コンマット1号-Aの仕様変更のご案内

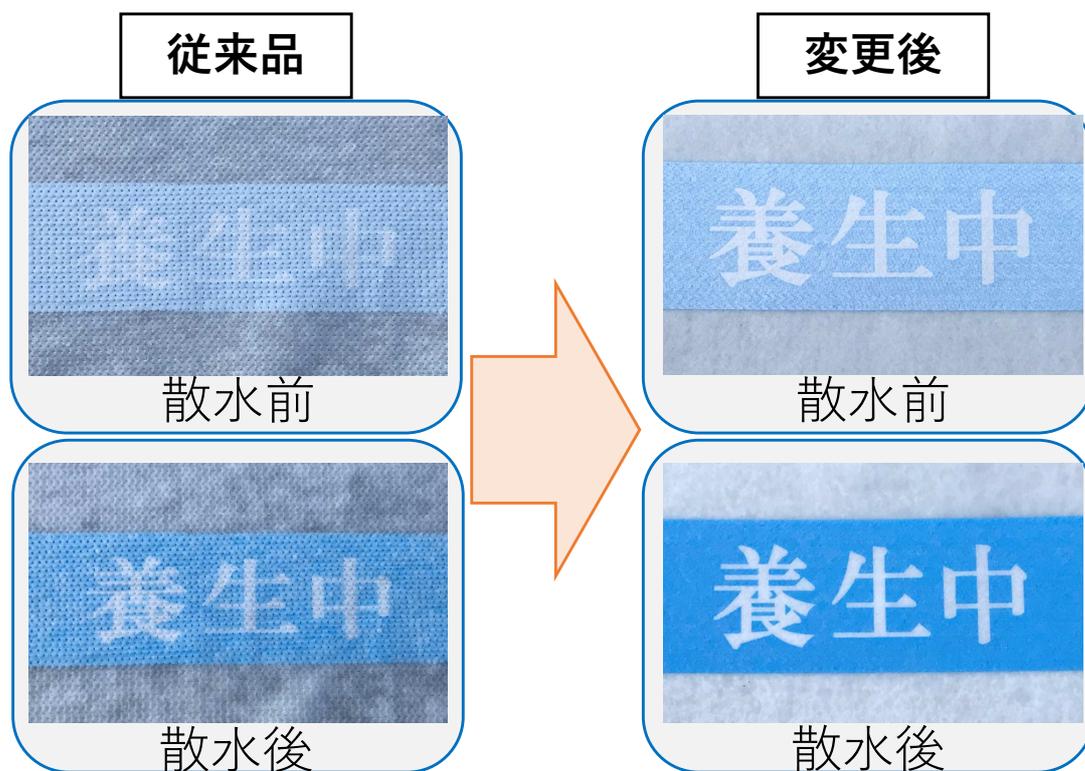
このたび、諸般の事情により下記の通りコンマット1号-A仕様を変更をさせていただくこととなりましたので、ご案内申し上げます。変更によって吸水変色シートの視認性が向上しており、従来よりも散水タイミングがわかりやすく、保水管理が容易になります。

| ● 荷姿（幅×長さ） | 1.2m×50m/巻 | ⇒ | 1.0m×50m/巻 |
| ● 目付量規格値 | 250g/m ² | ⇒ | 200g/m ² |
| ● 吸水変色シート | マット幅方向3m間隔 | ⇒ | マット長手方向全延長 |

※変更後のコンマット1号-Aの吸水性、保水性は従来と同等の性能となっておりますので、従来同様にコンマット1号と併用した湿潤状態の目視管理にご使用いただけます。

※製法変更により、マットに水分を多く含んだ状態のままマットを持ち上げた場合に、掴んだ箇所が局所的に伸びて変形をすることがあります。
